Dodatek č. 14
ke Smlouvě o dílo ze dne 6. 8. 2021
č. smlouvy objednatele: DS2121/04760

**dotatek č. 14 ke smlouvě o dílo ze dne 6. 8. 2021, ve znění předešlých dodatků, která byla uzavřena
s vybraným dodavatelem veřejné zakázky na stavební práce s názvem „Oblastní nemocnice
Jičín – Novostavba pavilonu „A“ pro laboratoře a onkologii“**

ZMĚNOVÝ LIST

108**Úprava záporového pažení vyvolaná postupem výstavby**

ZAJIŠTĚNÍ STĚN ÚKOPU MEZI Z395 - Z396
 PROJEKT STATICKY SHODNĚ S TÍMTO ÚKPEM

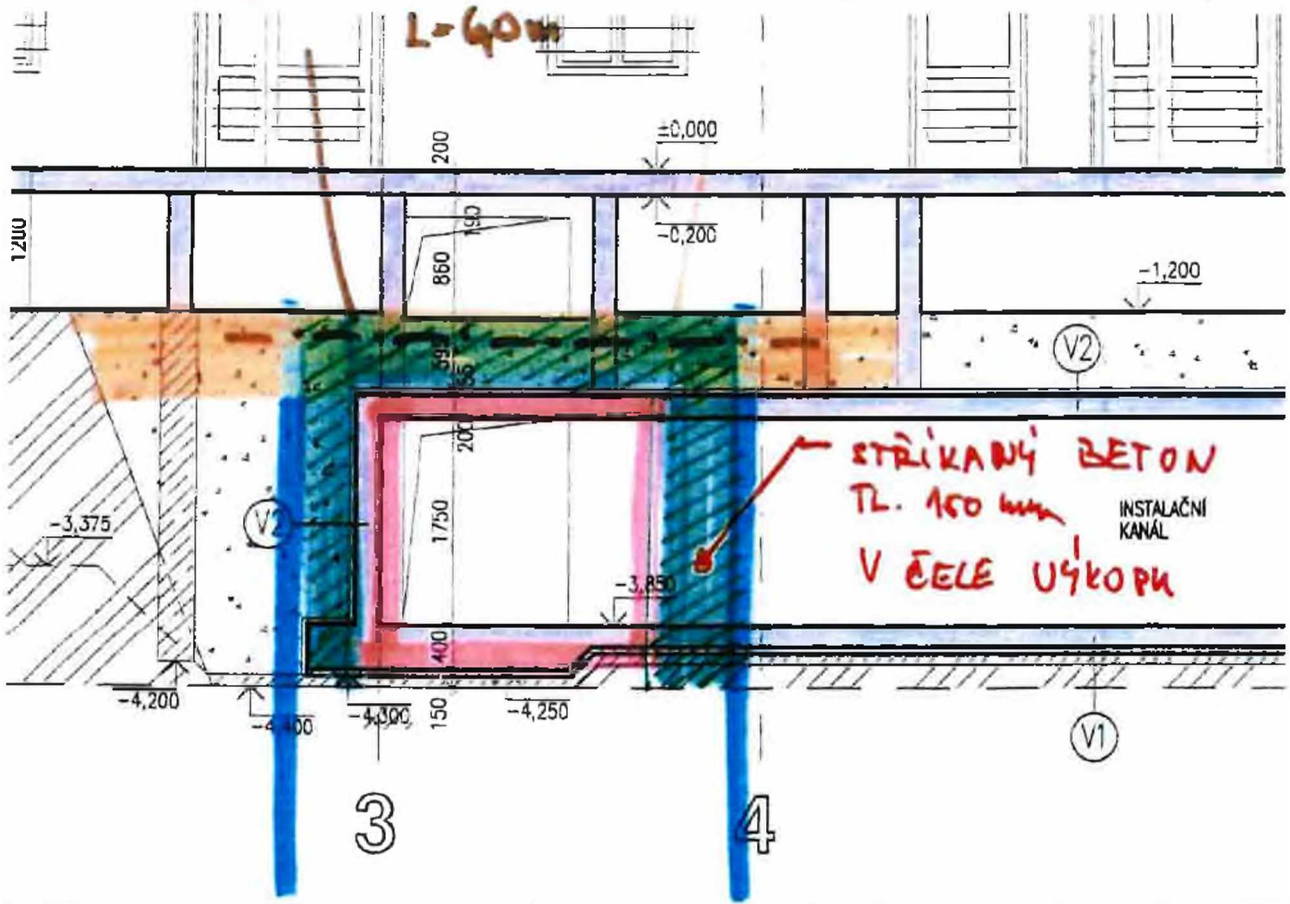
Úprava zajištění stěn výkopu stříkaným betonem tl. 150mm v místech mezi Z395 – Z396 a Z301 - 302

Předmětem této zprávy je návrh úpravy zajištění svahů výkopu v místě zásobovací rampy. Z důvodu požadavku na zachování jejího provozu nelze provést poslední záporny Z201, Z202 a Z235. Pažící mikrozáporová konstrukce bude v tomto úseku nahrazena konstrukcí ze stříkaného betonu.

- a) Na bocích a v čele výkopu bude proveden stříkaný beton minimální třídy C 20/25 v tloušťce 150 mm vyztužený ve dvou vrstvách KARI sítěmi 100/100/6 mm a podélnými pruty \varnothing R16 v rozteči max. 500 mm. Tyto pruty budou přivařeny k posledním provedeným záporám. Půdorysně budou pokud možno průběžné (přerušeny budou v místě budoucího kolektoru), zejména je potřeba, aby vyztužily rohy konstrukce mezi bočními a čelní stěnou. Stykovat je lze kdekoli s přesahem min. 650 mm.
- b) Vyztuž pro stříkaný beton bude ke stěnám výkopu před nástřikem fixována na trny \varnothing R16 délky 500 mm zaražené do stěn výkopu. Rastr trnů je max. 1,00 m / 1,00 .
- c) V místech, kde bude stříkaný beton proveden před stávající instalační kanál, bude vložena separační folie nebo geotextilie.
- d) Geometrie navržených konstrukcí se upraví na místě dle skutečně zastíženého tvaru stávajících konstrukcí.

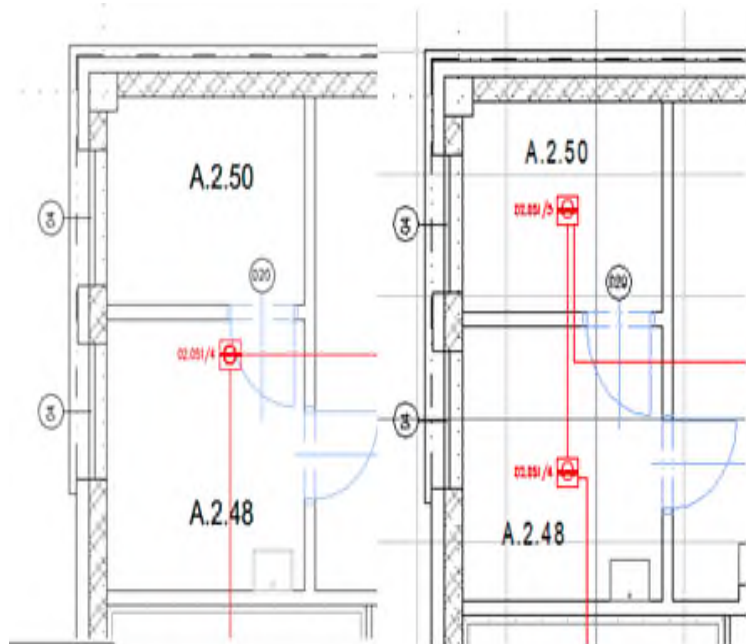
Doplnění EPS čidla na základě změny stavebních dispozic, chyba PD.

V PD MaR naznačeno žlutě umístění

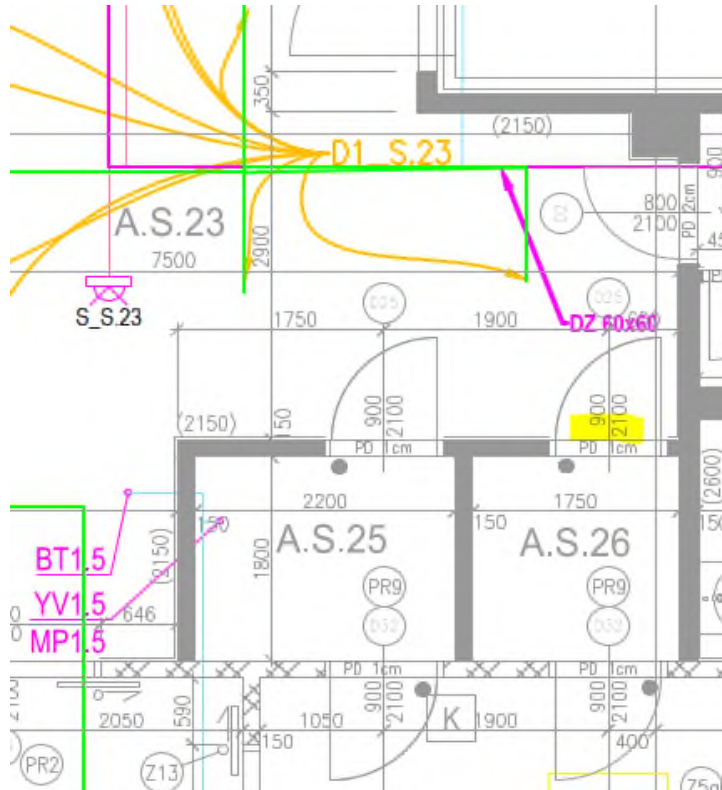
10 Kabeláže k regulátoru průtok

Mam to brát jako víceprací

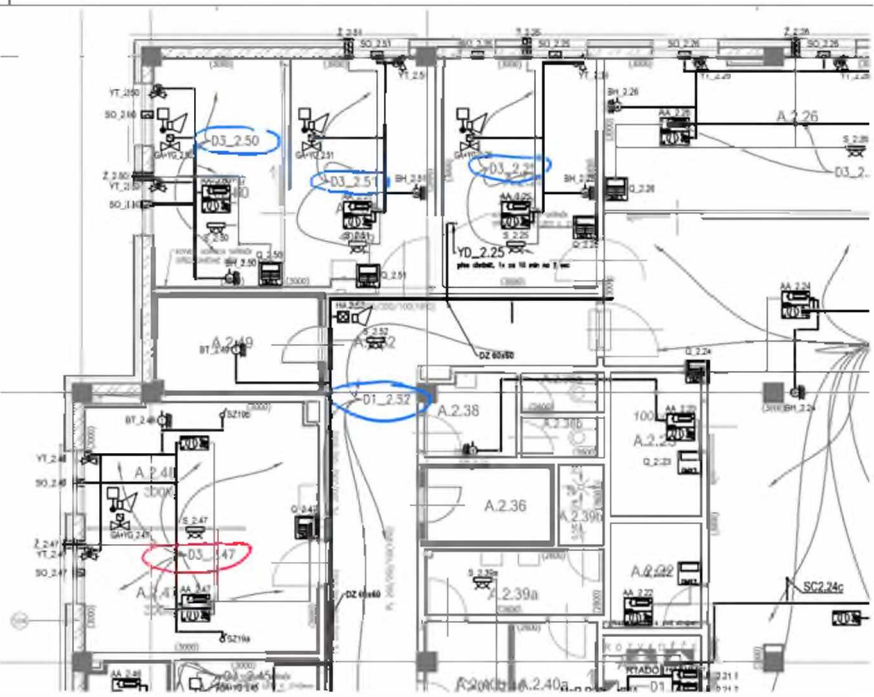
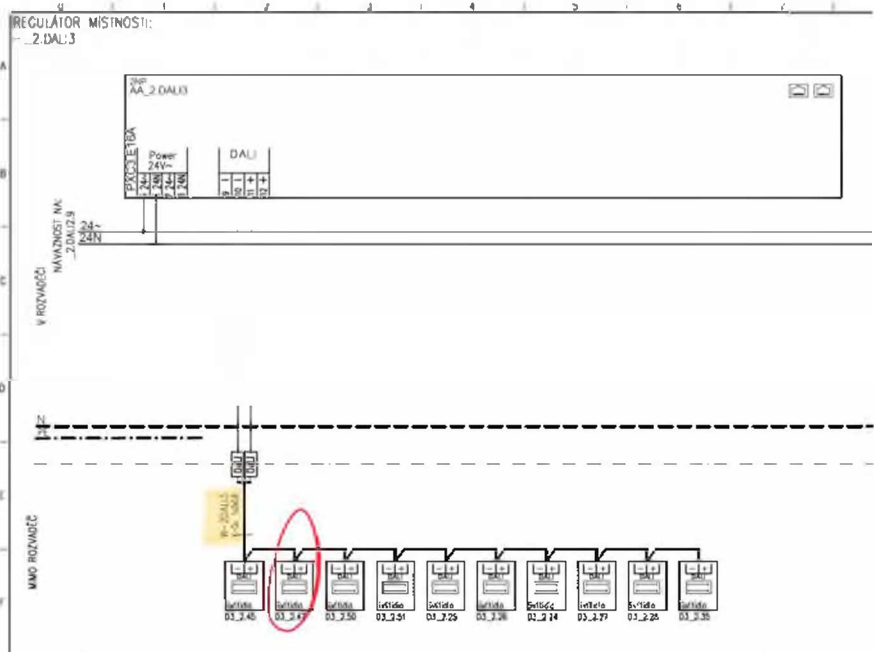
KDE JE KABEL PRO DALI ?

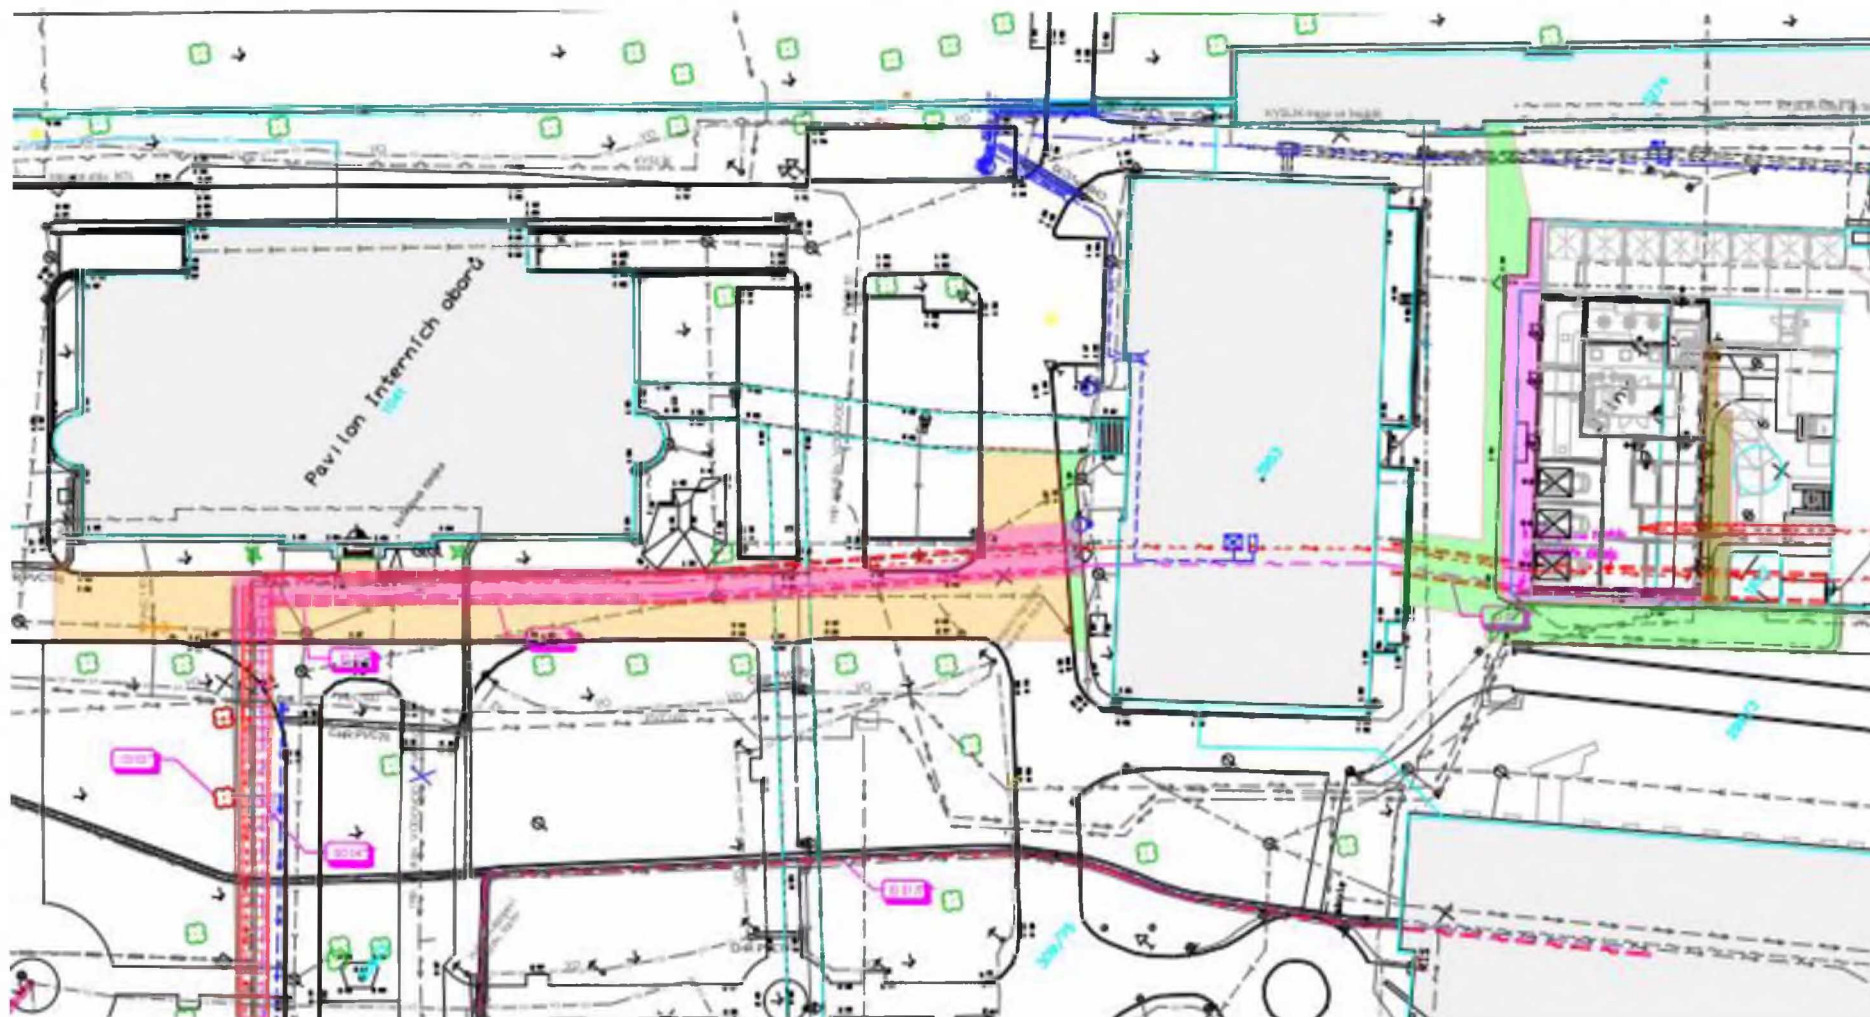
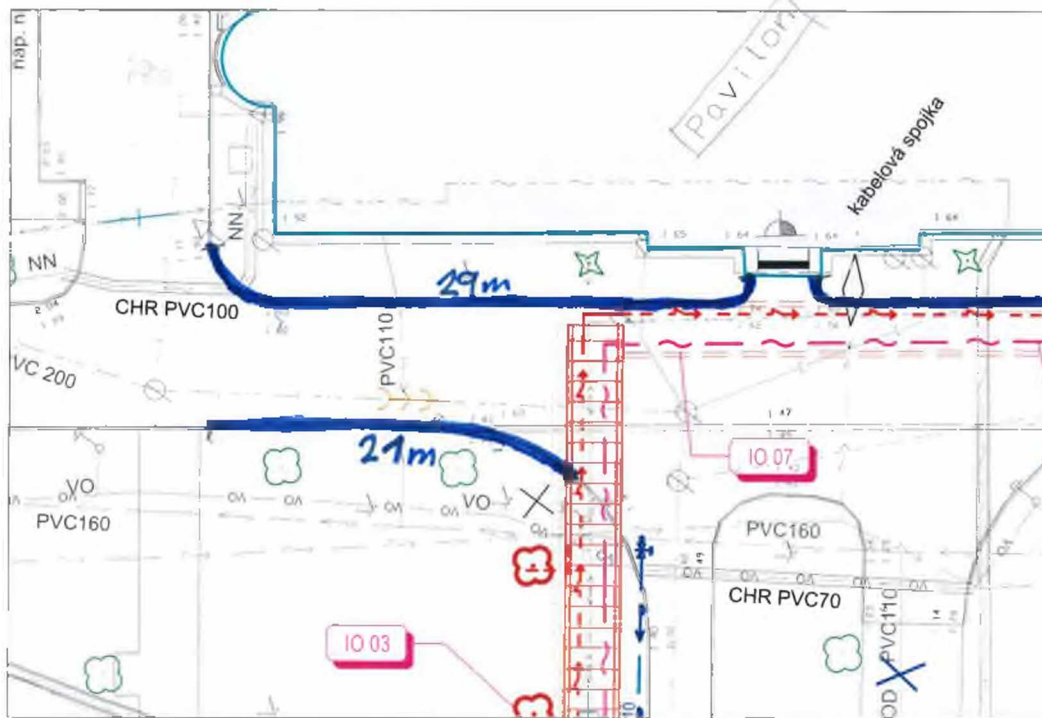
žlutá plocha – komunikace před PIO

zelená plocha – komunikace před Energocentrem a ředitelstvím

hnědá plocha – chodník dvůr

fialová plocha – chodník Energocentrum

Detail protipožárního předělu

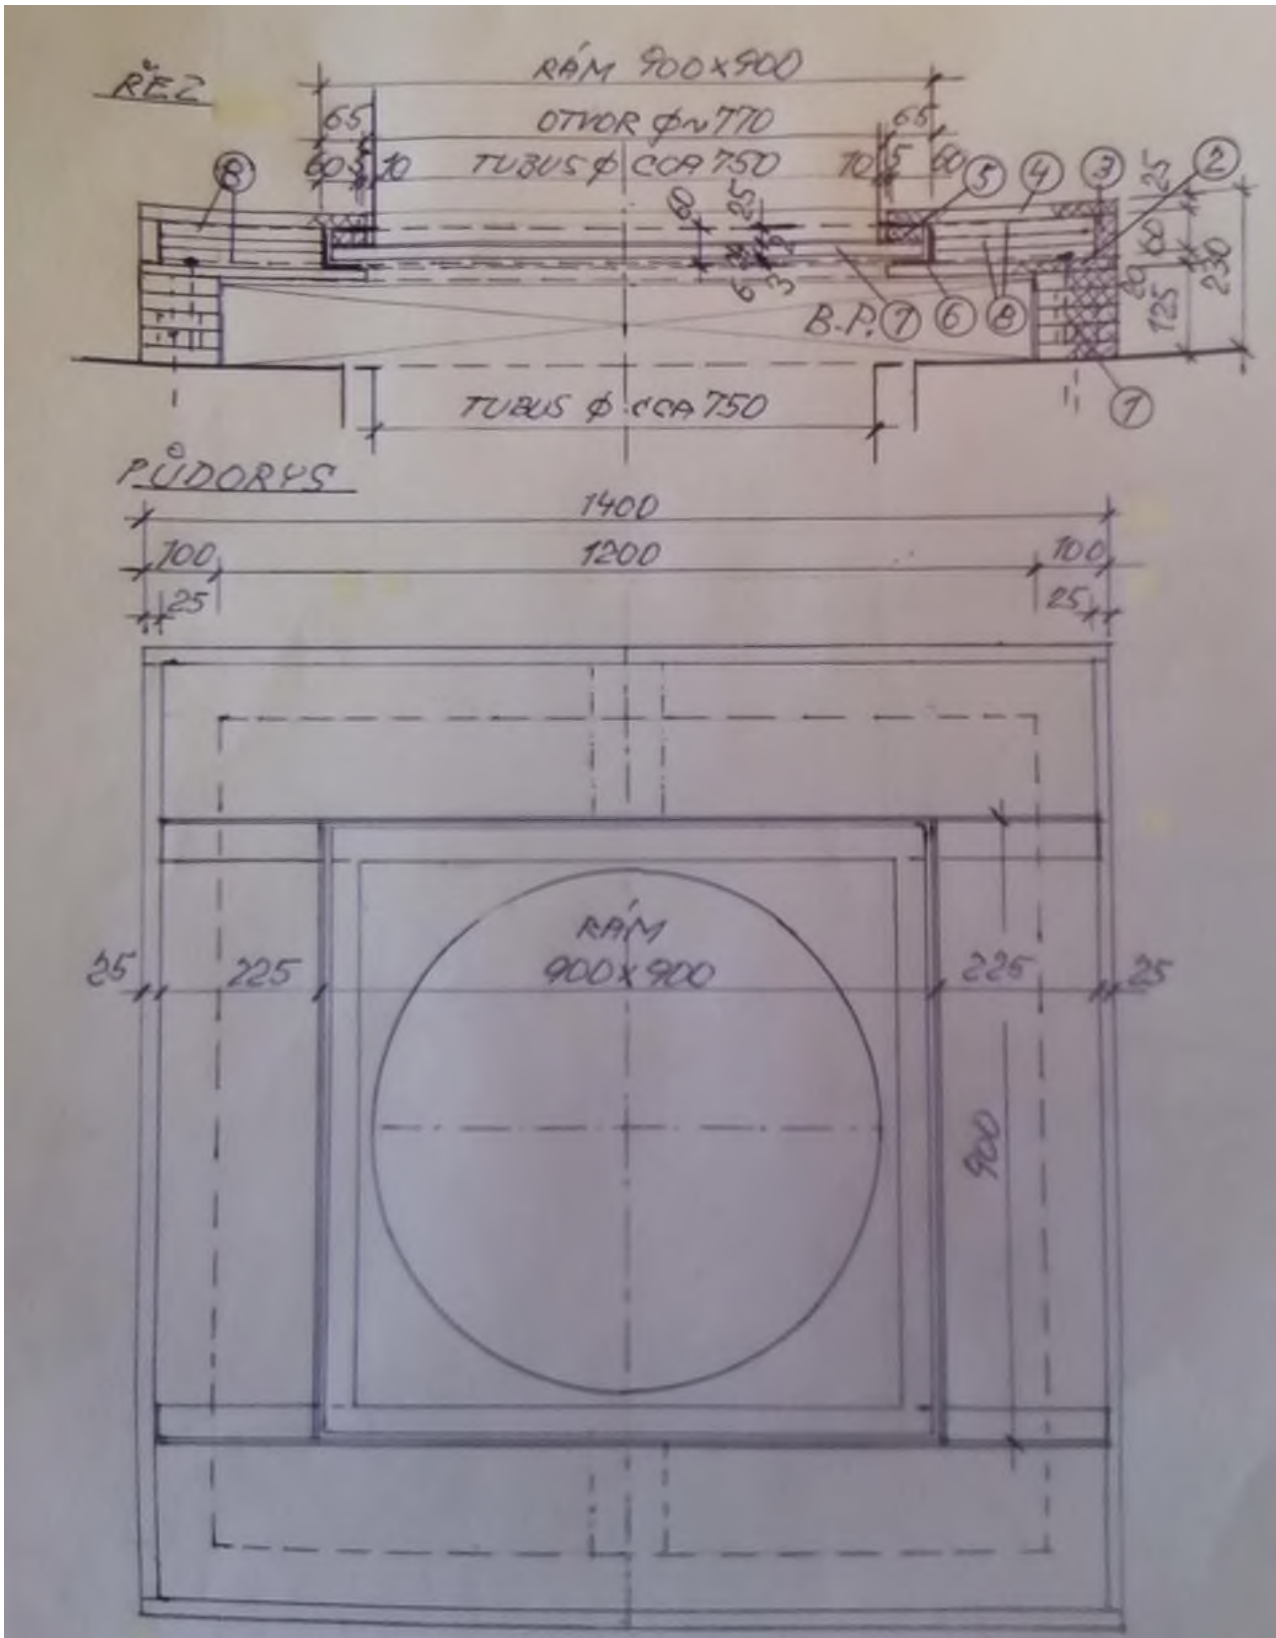
- 1.4. Změna termínu (prodloužení o 1 týden) vyplynula z úpravy změnového listu č. 118, ve kterém byla odsouhlasena úprava světlovodů v 5.NP tak, aby splnily požadavek na EI 30 i v případě zahoření do tubusu, kdy hrozilo možné zhroutilí vlastní konstrukce světlovodu. Řešení je provedením předělu mezi 4–5.NP.

- 1-Navrstvené přířezy PT-100 tl. 5 x 25 mm, š. 100, ukotvit k žlb stropní desce a prospankovat
- 2-PT-H tl. 20 mm, 2 x 700 x 1400 mm; uvnitř ve středu desek otvor \varnothing cca 700 mm - **odběratel upřesní**
- 3-PT-100 tl. 25 mm, výška 60 mm, olemování předělu
- 4-PT 100, tl. 25 mm, 2 x 700 x 1400 mm; uvnitř ve středu desek otvor \varnothing cca 700 mm - **odběratel upřesní**
- 5-Distanční přířez PT-H , tl. 25 mm, š. cca 50 mm- podle upřesnění otvorů v pol. 2 a 4
- 6-Ocelový rám L 60x60x6 mm, podle skicy, uvnitř rám 900 x 900 mm, podle upřesnění otvorů, s přesahy na pol. 1
- 7-PG EI 30 H1-02, tl. 24 mm, cca 800 x 800 m
- 8-Přířezy PT-H tl. 20 mm, š. 100 mm překrytí spojení pol. 2 a 4

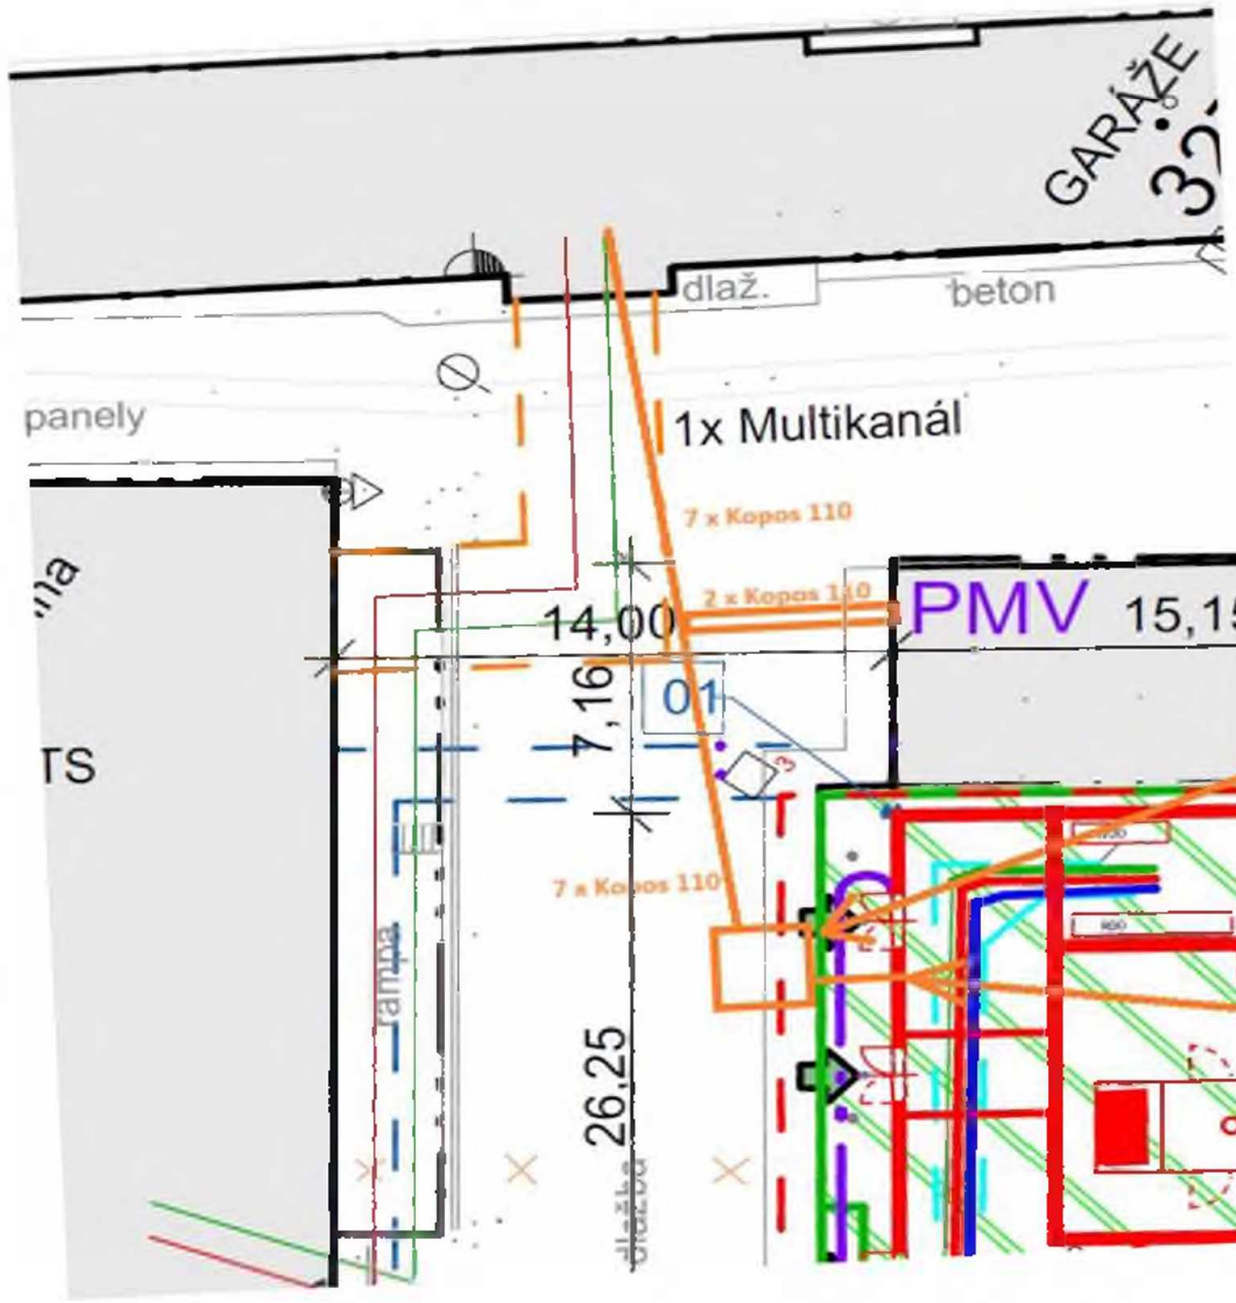
Komora Sitel 80 x 80x 120

7 x kopos 110 do betonové jáchty pod energo
